LICITACIÓN PÚBLICA ESTATAL UAA-LOPEA-012-2025

CONSTRUCCIÓN DE LA SEGUNDA ETAPA DE LA UNIDAD INTERACTIVA MULTIDISCIPLINARIA Y DE
POSGRADO, CIUDAD UNIVERSITARIA, AGUASCALIENTES, AGS.

ACTA DE VISITA AL SITIO DE LA OBRA O DE LOS TRABAJOS Y JUNTA ACLARATORIA RELATIVA A:

detalle losa maciza

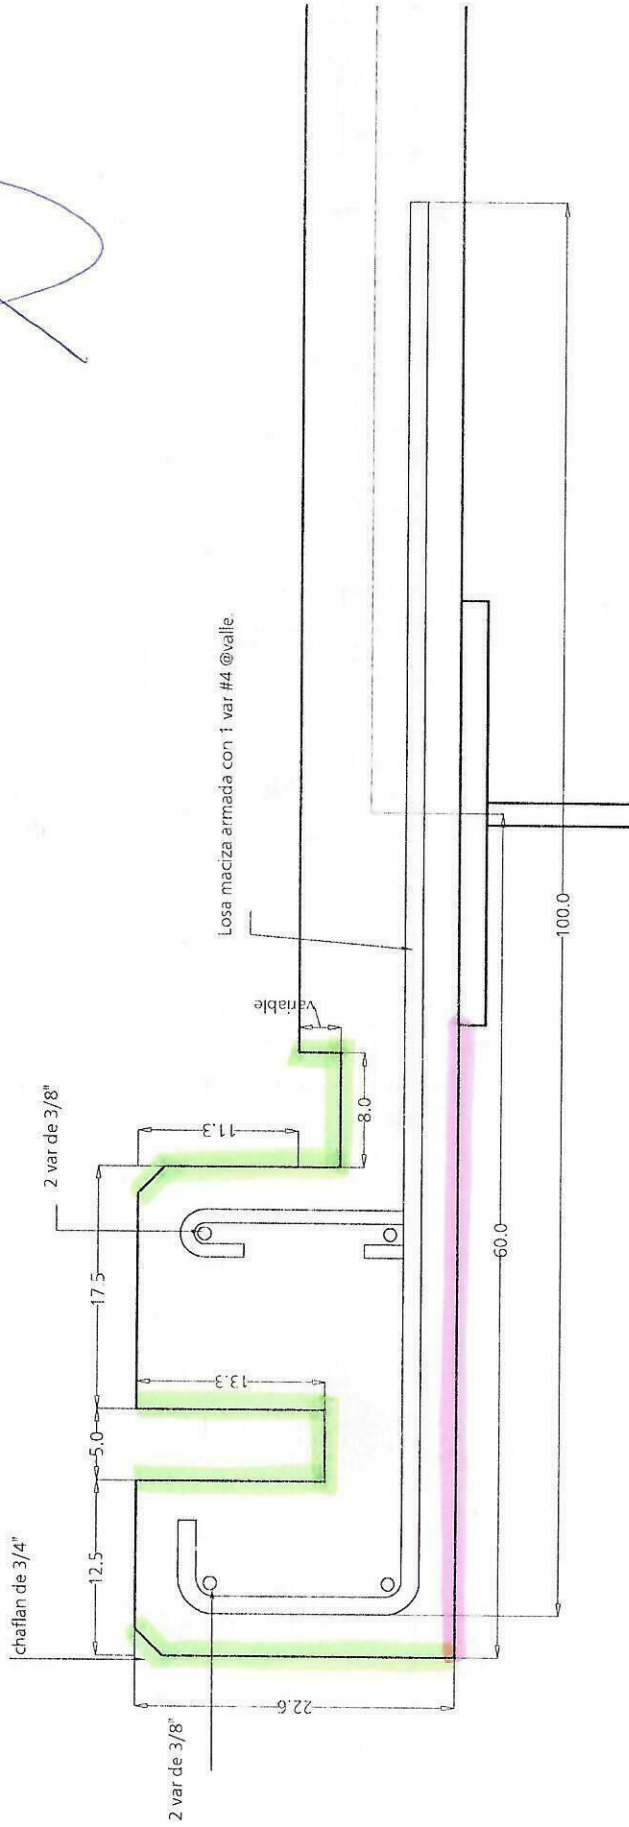
1. Para el concepto número 41 ¿Solo se incluye la cimbra?

A tal cuestionamiento la convocante indica que solo se considerara la cimbra y además se les proporcionara un detalle del desarrollo.

-  Cimbra en rodapié
-  concepto 39 (Cimbra aparente en losas)
